COMMUNE D’UZES
PLAN LOCAL D’URBANISME Modification simplifiée n°6	
Rapport de présentation PLU approuvé le 28/04/2006 Modification simplifiée approuvée le 14/10/2025	
	Mairie d’Uzès 1 place du Duché 30700 Uzès Tél : 04 66 03 48 48

Règlement graphique du PLU en vigueur de la commune d'Uzès :

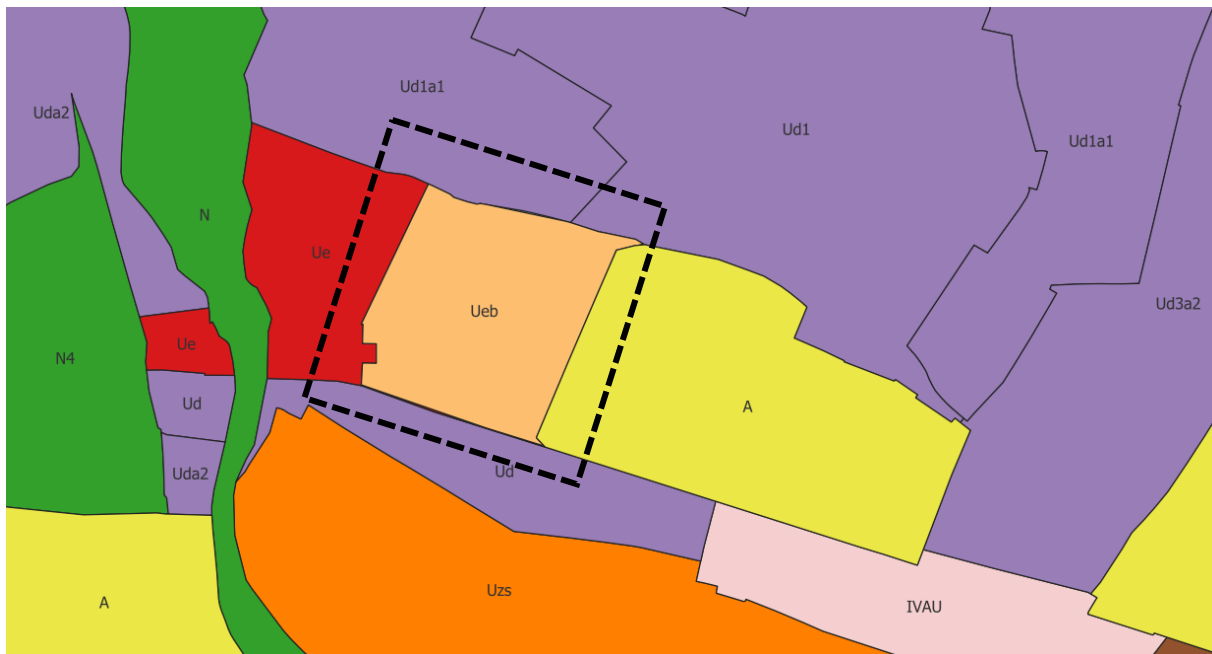
Règlement graphique après modification simplifiée du PLU de la commune d’Uzès :

Vue aérienne du secteur avec création du sous-secteur Ueb sans prise en compte de la voirie.
